**Avis délibéré de l’Autorité environnementale sur la réalisation d’un quai d’amarrage de bateaux porte-conteneurs à Village-Neuf (68) et sur la mise en compatibilité du plan local d’urbanisme**

**n°Ae : 2024-029**

Avis délibéré n° 2024-029 adopté lors de la séance du 13 juin 2024

Figure 2 : Plan des aménagements (source : étude d'impact)

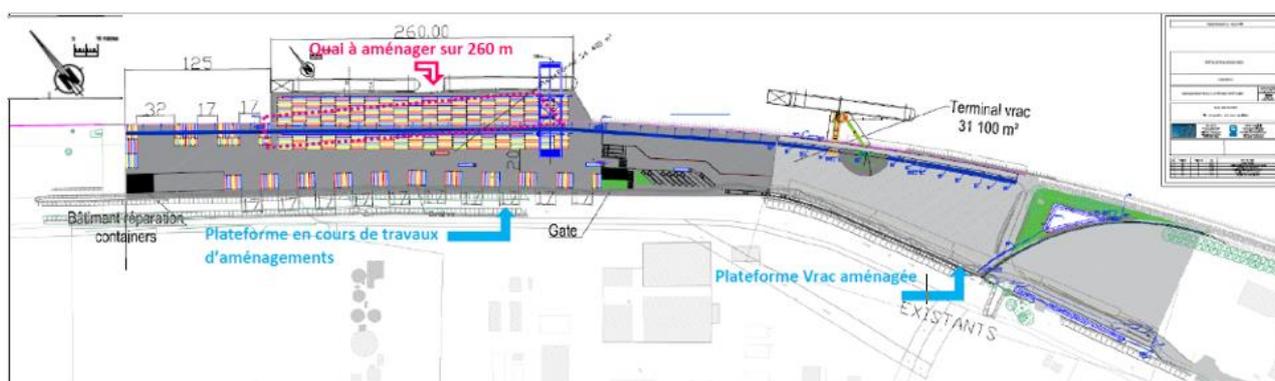
L'étude d'impact évoque en outre un « *programme d'aménagement global que viennent compléter les 260 m de quai, [et qui] concerne l'achèvement d'un terminal conteneurs de 800 m de long. L'objectif de la CCI est d'accroître le terre-plein existant en récupérant une emprise de 25 par 260 m<sup>2</sup> sur le Rhin (inscrite dans l'axe des ducs d'Albe existants).* » (p. 41)

Il apparaît donc dans la communication officielle de l'opérateur que le projet serait celui d'une extension de 400 m des quais et de 3,5 ha du parc à conteneurs, dont la construction est prévue en deux phases, la première consistant en une extension de 240 m de quai et de 2 ha de parc à conteneurs. Or l'étude d'impact comme le maître d'ouvrage indiquent que la longueur du quai a été réduite de 400 m à 260 m pour réduire les incidences du projet. Il serait utile de mettre en cohérence le dossier et l'ensemble de la communication autour du projet.

***L'Ae recommande de vérifier la cohérence de la définition du projet au sein du dossier et avec les éléments affichés publiquement par l'opérateur.***

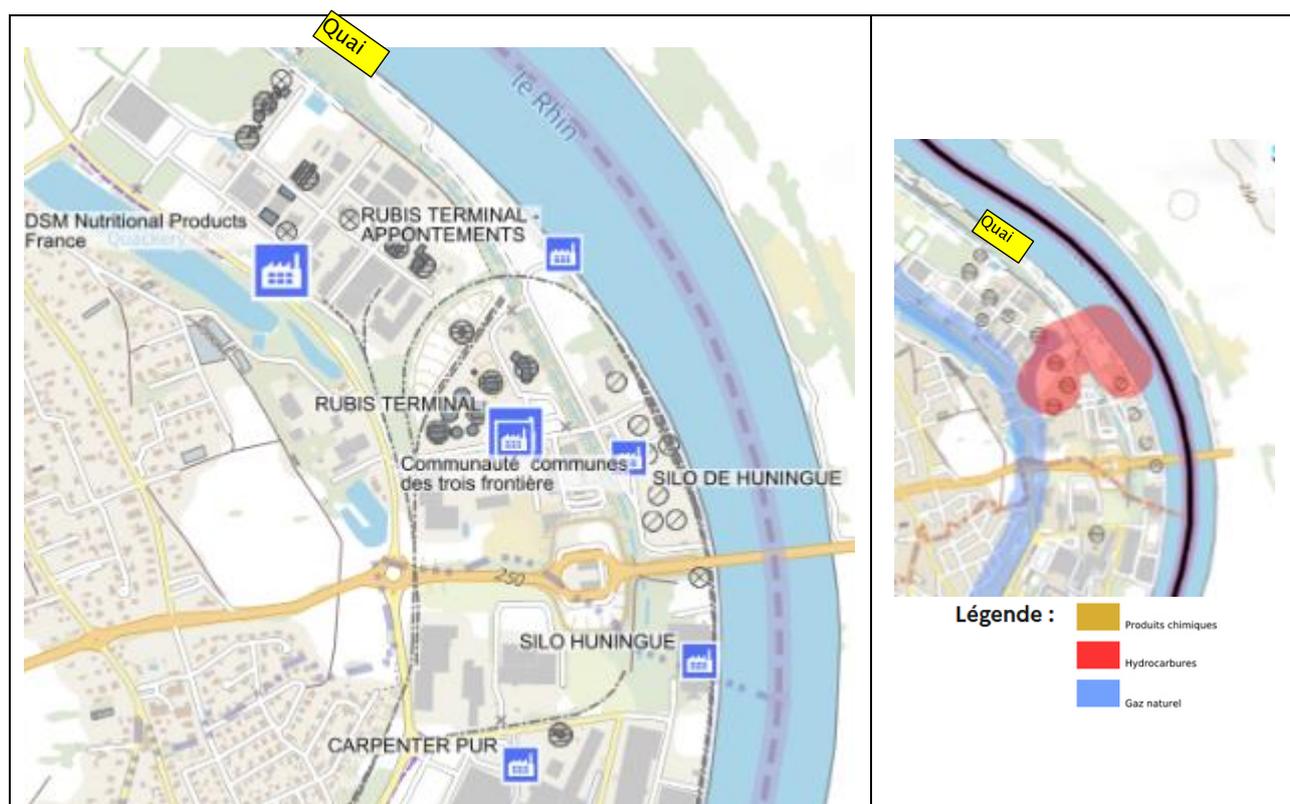
Zone portuaire, le site d'implantation du projet se caractérise par la présence de cinq établissements autorisés au titre des installations classées pour la protection de l'environnement (ICPE), dont deux silos, l'appontement et le dépôt pétrolier de Rubis Terminal et la déchetterie exploitée par la communauté de communes des Trois Frontières, non mentionnés dans le dossier<sup>10</sup> (figure 3, gauche).

données du ministère chargé de l'environnement<sup>11</sup> indique, d'une part, que les risques d'explosion de silos sont « parfois sous-estimés » et, d'autre part, que le secteur de traitement des déchets est à l'origine de la majorité des phénomènes dangereux (rejet de matières polluantes, incendie/combustion)<sup>12</sup>. Deux canalisations de transport de matières dangereuses, l'une de gaz naturel et l'autre d'hydrocarbures, sont présentes dans l'aire d'étude rapprochée sans être précisément décrites dans l'étude d'impact (figure 3, droite).

***L'Ae recommande de compléter l'état initial par la description des établissements et canalisations de transport de matières dangereuses susceptibles d'engendrer des risques technologiques sur et autour du site du projet et de caractériser ces risques.***

Figure 4 : Plan de prévention des risques technologiques, localisation des installations classées Seveso seuil haut – zone à risque entraînant une servitude d'utilité publique (source : Géorisques).  
L'emplacement approximatif du quai est ajouté par les rapporteurs (rectangle jaune « Quai »).

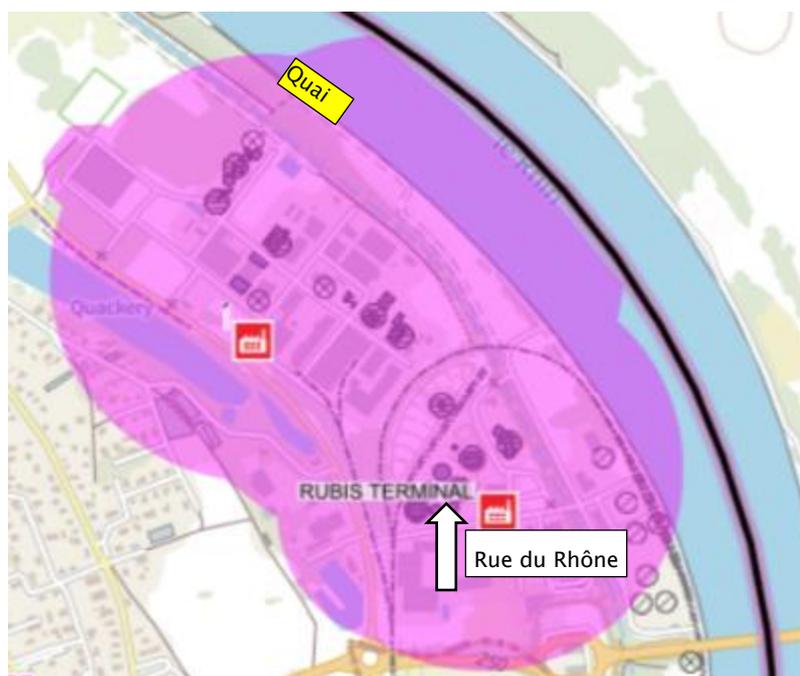
risques, zonage B du plan de prévention des risques technologiques (PPRT). Il s'agit d'une zone d'autorisation sous conditions soumise à un aléa de niveau « moyen plus » (M+), à cinétique rapide, présentant un risque significatif à grave pour la vie humaine. La rue du Rhône, principal accès au projet, traverse les zonages d'interdictions R (stricte) et r. Les conséquences de ces classements sur les règles à respecter ne sont pas présentées.

Le dossier ne faisant aucune hypothèse ni sur la nature des matériaux reçus en vrac, ni sur celle des contenus des conteneurs, il ne peut pas analyser les éventuels effets du projet sur les risques déjà présents (incendie par exemple) ni les effets des risques présents sur le projet. Les éventuels effets dominos ne sont pas recherchés. Le dossier ne tire aucune conséquence des conditions dans lesquelles le projet peut être autorisé en tenant compte de ces aléas.

Il affirme que « *La construction du quai n'est donc pas un facteur susceptible d'augmenter le risque industriel lié aux activités de DSM et de RUBIS* » alors que, le projet augmentant la présence de personnes, permanente ou temporaire (agents du port, personnels des bateaux et des véhicules de livraison), il augmente les enjeux présents (humains et matériels), donc le risque. L'étude ne mesure pas cette augmentation du risque. Aucune évaluation des incidences n'est présentée et la démarche ERC n'est pas mise en œuvre sur ce sujet dans l'étude d'impact.

***L'Ae recommande d'analyser les incidences du projet sur les risques technologiques et d'en déduire les mesures nécessaires en matière de prévention des risques accidentels et réduction des effets induits à un niveau acceptable au regard des enjeux de protection des populations, des activités et des enjeux environnementaux.***

Figure 6 : Localisation des enjeux liés à la faune (source : dossier).

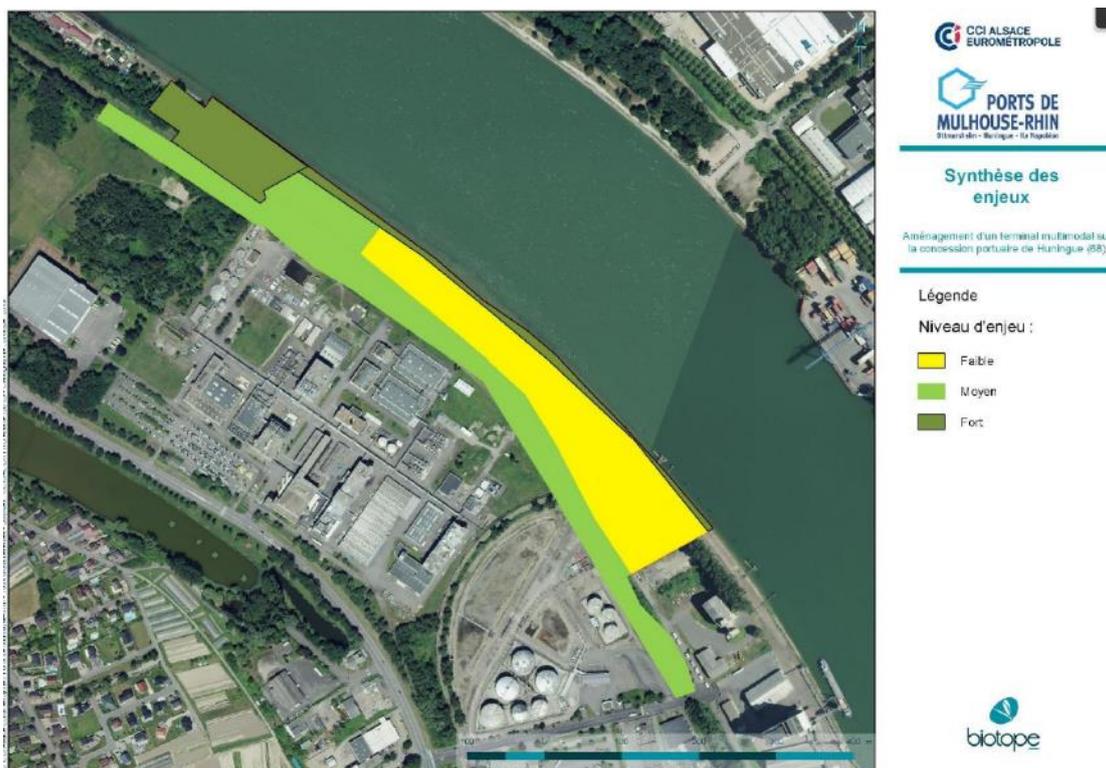
Dans ce contexte et avec ses limites, l'état initial localise les enjeux fort, moyen et faible de chaque groupe biologique (ex. : synthèse pour la faune figure 6).

L'enjeu est fort pour deux espèces d'insectes, le Gomphe à pattes jaunes et le Gomphe serpent. Ces libellules, répertoriées par la bibliographie mais non observées lors des inventaires, sont susceptibles d'occuper les berges du Rhin, favorables à leur passage de la vie larvaire à la vie adulte (mue imaginale). Ces deux espèces sont réglementées aux niveaux international, européen et national (insectes protégés sur l'ensemble du territoire national). L'enjeu est également fort pour l'une des 25 espèces d'oiseaux identifiées dans l'aire d'étude rapprochée, le Petit Gravelot, réglementée aux niveaux international et national (oiseau protégé sur l'ensemble du territoire national). La zone située au nord de la zone d'étude rapprochée à la limite avec la base nautique est actuellement utilisée pour la mise en dépôt de matériaux caillouteux. Elle constitue un habitat favorable à la nidification de cette espèce.
